ANÁLISE DE PEDIDO DE OUTORGA DE EMPREENDIMENTO

Referência: Processo de outorga nº 3642/2008.

PROCESSO AGEDOCE Nº	003/2021 - GV
EMPRESA:	CONSÓRCIO UHE GUILMAN-AMORIM
CNPJ:	05.521.579/0002-32
MUNICÍPIO:	Antônio Dias
DISTRITO:	Zona Rural
BACIA ESTADUAL:	Rio Piracicaba
BACIA FEDERAL:	Rio Doce
CIRCUNSCRIÇÃO HIDROGRÁFICA:	CH DO2 - Piracicaba
CURSO DE ÁGUA:	Rio Piracicaba
DOCUMENTO EM ANÁLISE:	Processo de outorga nº 3642/2008 - Protocolo: 0272376/2021
FINALIDADE DO EMPREENDIMENTO:	Aproveitamento de potencial hidroelétrico
CARACTERIZAÇÃO DA INTERVENÇÃO:	Barramento, já implantado, no rio Piracicaba, que opera a fio d'água, com TVR de 9,3 km e potência instala de 140MW.
PORTE CONFORME DN CERH Nº 007/2002:	G – Grande porte e com potencial poluidor

Figura 2: Trecho de vazão reduzida – TVR da UHE Guilmam – Amorim.

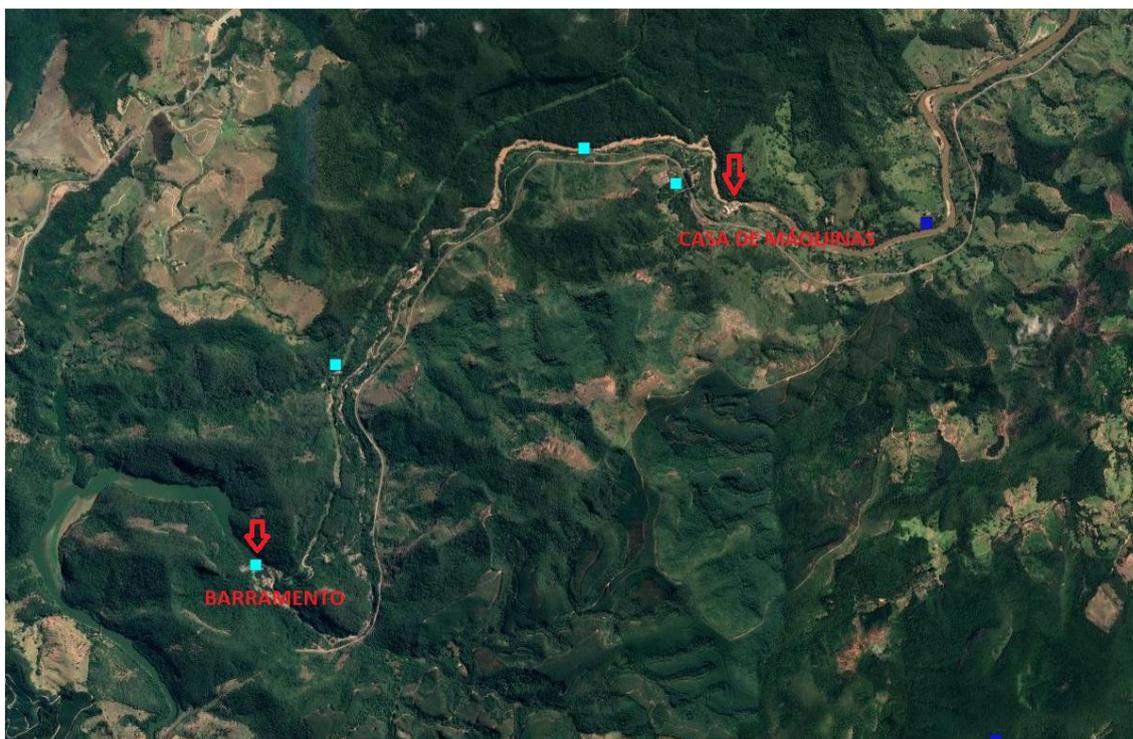
d'água, e conseqüentemente a criação de um Trecho de Vazão Reduzida de 9,3 km (Figura 02)

Segundo as informações do Relatório Técnico apresentado e em consulta ao IDE-SISEMA, existe apenas um usuário no TVR, com autorização para a atividade de dragagem para extração mineral. O entorno é basicamente ocupado pela atividade de silvicultura, pastagem extensiva e área de servidão da ferrovia Vitória-Minas. Não existe nenhuma comunidade no TVR.

A vazão a ser mantida no TVR será de 0,760 m³/s. Essa vazão será garantida através de um conduto posicionado no pilar central do vertedor.
